RAPPORTO D'INCHIESTA

**INCONVENIENTE GRAVE (AIRPROX)
OCCORSO AGLI AEROMOBILI
SF.260 MARCHE I-ISAI E HB-25B MARCHE I-ALHO
Località Milano Linate
18.7.2002**

N. I/5/02

Roll control in fuselage - Inspection / Check
Figure 203

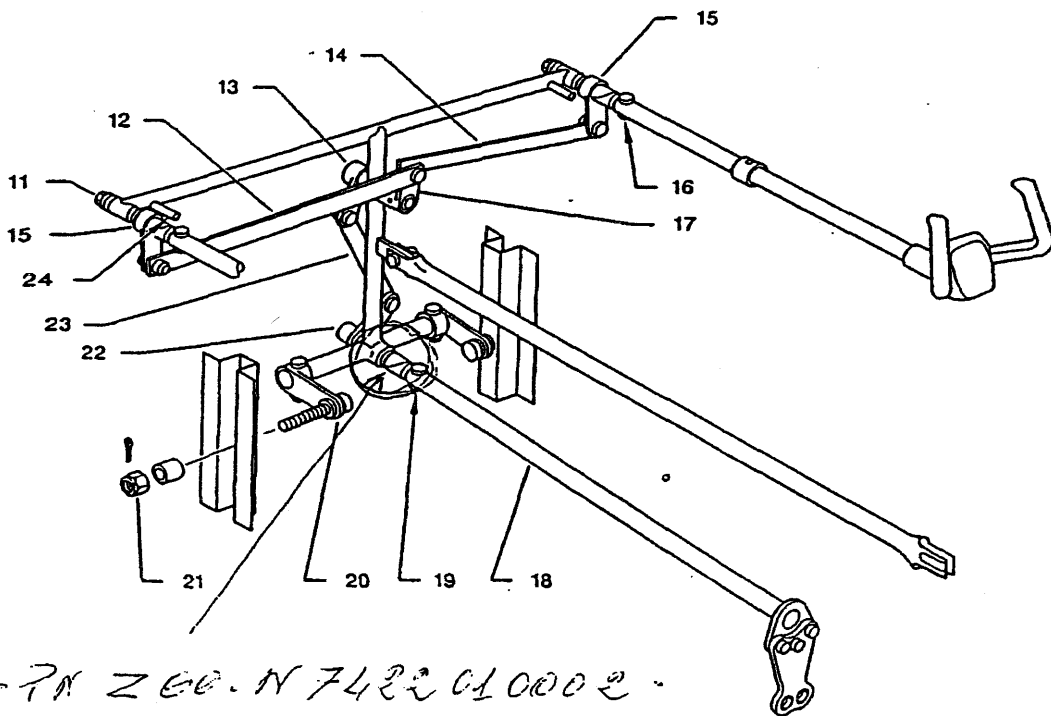
I primi atti dell'inchiesta tecnica in corso finalizzata ad accertare le cause che hanno prodotto l'evento in oggetto hanno già consentito di rilevare la rottura dello snodo cardanico di collegamento del comando degli alettoni, individuato dal PN Z00.N7422010002.

In attesa delle analisi di laboratorio sul pezzo in questione disposte da questa Agenzia, si invita codesto Ente a valutare l'effettuazione delle ispezioni e degli interventi ritenuti utili a fini di prevenzione, eventualmente estendendo le ispezioni e gli interventi ad altri tipi di aeromobili che utilizzino lo stesso PN.
